**Европейская экономическая комиссия**

**Всемирный форум для согласования правил  
в области транспортных средств**Рабочая группа по проблемам энергии  
и загрязнения окружающей среды

**Большегрузные транспортные средства: правила № 49****(выбросы загрязняющих веществ двигателями****с воспламенением от сжатия и двигателями****с принудительным зажиганием (СНГ и КПП))****и № 132 (модифицированные устройства****ограничения выбросов (МУОВ)) ООН****Предложение по новой серии поправок к Правилам № 49  
ООН (выбросы загрязняющих веществ двигателями  
с воспламенением от сжатия и двигателями  
с принудительным зажиганием (СНГ и КПП))****Представлено Европейской комиссией\***

Воспроизведенный ниже текст был подготовлен экспертом от Европейской комиссии с целью введения новых требований, касающихся вспомогательных функций ограничения выбросов, запуска холодного двигателя и использования для измерения количества частиц переносных систем измерения выбросов (ПСИВ). Потребность в новой серии поправок обусловлена тем, что предлагаемой поправкой вводится — применительно к количеству взвешенных частиц — новый коэффициент соответствия. Изменения к нынешнему тексту Правил выделены жирным шрифтом в

**Рис. 1**  
Пример настройки анализатора количества ВЧ

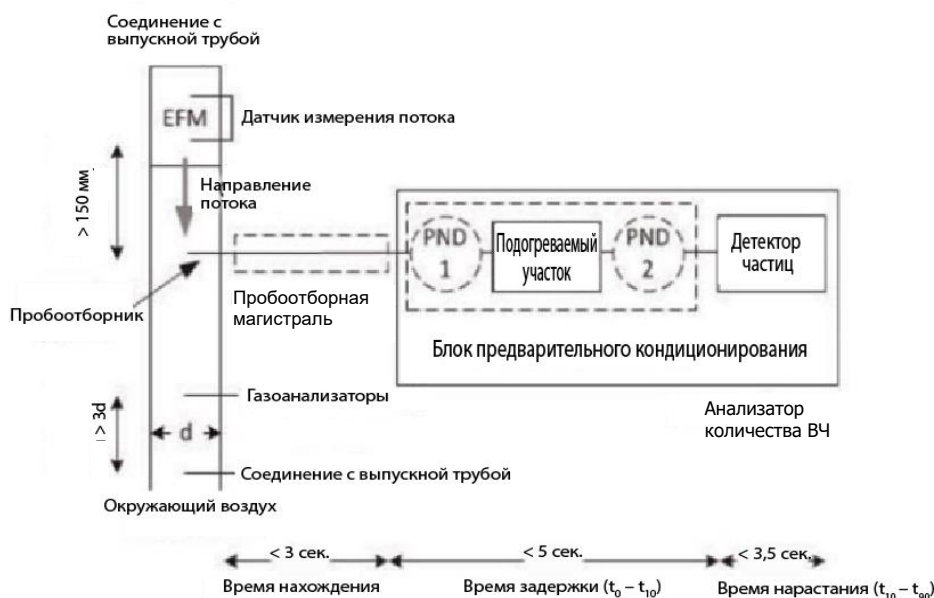
**А.2.2.5.1.1** Анализатор количества ВЧ состоит из блока предварительного кондиционирования и детектора частиц (см. рис. 1). Детектор частиц может также производить предварительное кондиционирование аэрозоля. Чувствительность анализаторов к ударам, вибрации, старению, колебаниям температуры и давления воздуха, электромагнитным помехам, а также другим факторам, способным повлиять на работу транспортного средства или анализатора, должна быть, по возможности, сведена к минимуму и четко указывается изготовителем прибора в сопроводительной документации. Анализатор количества ВЧ должен отвечать требованиям настоящих Правил и спецификациям изготовителя прибора.

- A.2.2.5.1.4 Анализатор количества ВЧ включает подогреваемую секцию при температуре стенок  $\geq 573$  К (300 °С). Блок предварительного кондиционирования должен регулировать стадии нагревания в постоянном режиме до номинальной рабочей температуры с допуском  $\pm 10$  К и обеспечивать индикацию состояния подогреваемых элементов с указанием соответствия или несоответствия температурного режима их работы. Более низкие температуры приемлемы до тех пор, пока эффективность удаления летучих частиц соответствует спецификациям, приведенным в пункте А.2.2.5.4.

- A.2.2.5.1.6 Время задержки анализатора количества ВЧ составляет <5 секунд. Время задержки означает время между моментом изменения концентрации в контрольной точке и моментом, в который показания сработавшей системы составляют 10 % от конечного показания.
